**Verslag huishoudelijke elektrische installatie op laagspanning en zeer lage spanning****Algemeen:**

Referentie: 003-20260630-02	Datum controle: 30/06/2026
Keurder: 003

Eigenaar: Jose G	EAN-code: 541448820036966859
Adres installatie: Klaverdries 7A, 9031 - Drongen	Nummer teller(s): 1SAG1105055228
	Distributienetbeheerder installatie: Fluvius
Datum uitvoering installatie: ☐ Vóór 01/10/1981 ☒ Tussen 01/10/1981 en 01/06/2020 ☐ Vanaf 01/06/2020	
Type: ☒ Wooneenheid ☐ Niet-huishoudelijk ☐ PV ☐ Batterij ☐ Laadpaal

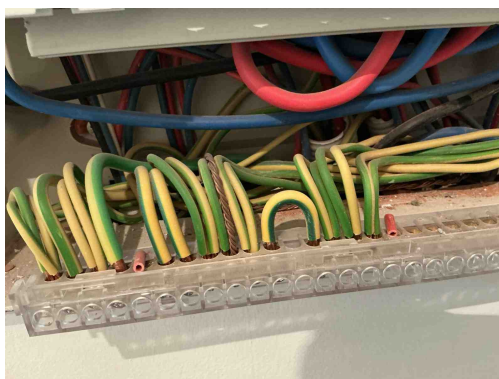
T21 - Het elektrisch materieel is niet geplaatst volgens de voorschriften van de fabrikant/ regels van goed vakmanschap . (Boek 1: 1.4.1.3)

Opmerking: Ophangvijzen bord niet afgedekt

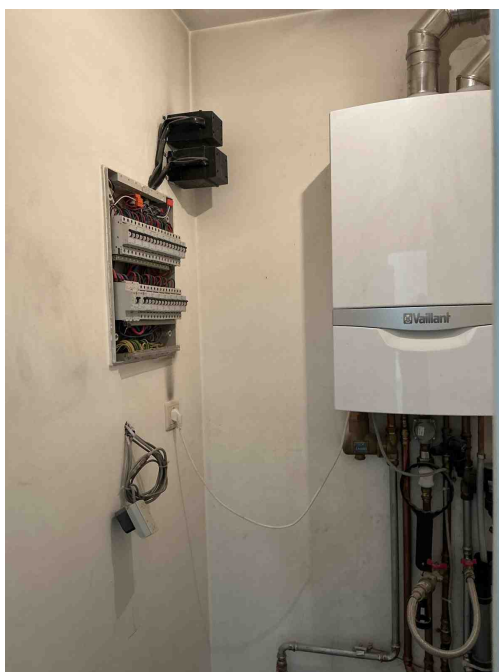
A09 - De isolatie van de aardgeleider en/of beschermingsgeleider is niet gekenmerkt door de geel / groene kleurencombinatie (Boek 1: 5.4.3.3).
